Réf. CRMS : AA/AH/SBK30001_684_PREA_Josaphat_ParcJeunesse_Jeux

Objet : SCHAERBEEK. Parc Josaphat. Réhabilitation de la plaine de jeux compris dans le parc de la Jeunesse. Demande d'avis préalable.

Avis de principe de la CRMS

Schéma d'implantation joint à la demande

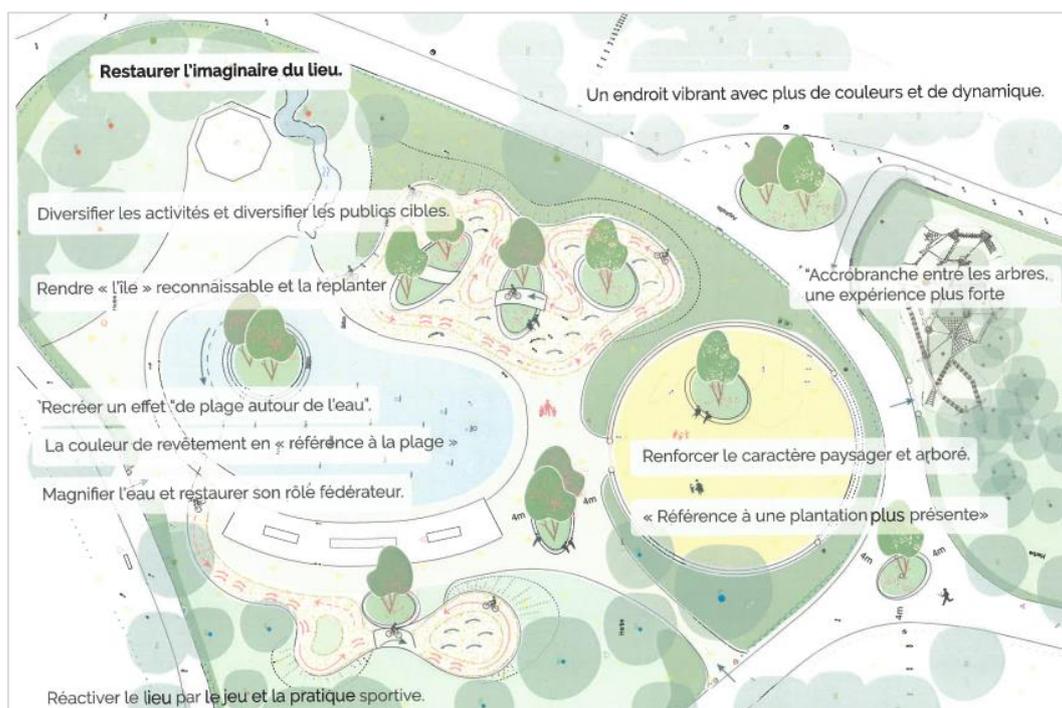
À la lumière de ces éléments, la CRMS demande dès lors de concrétiser le projet et de préciser son intégration au site classé de manière à respecter et à préserver au maximum les arbres et autres dispositifs

originels, qui structurent le parc et fondent son intérêt patrimonial. À l'heure actuelle, ce volet est encore insuffisamment exploré par le schéma d'implantation qui fonde la demande.
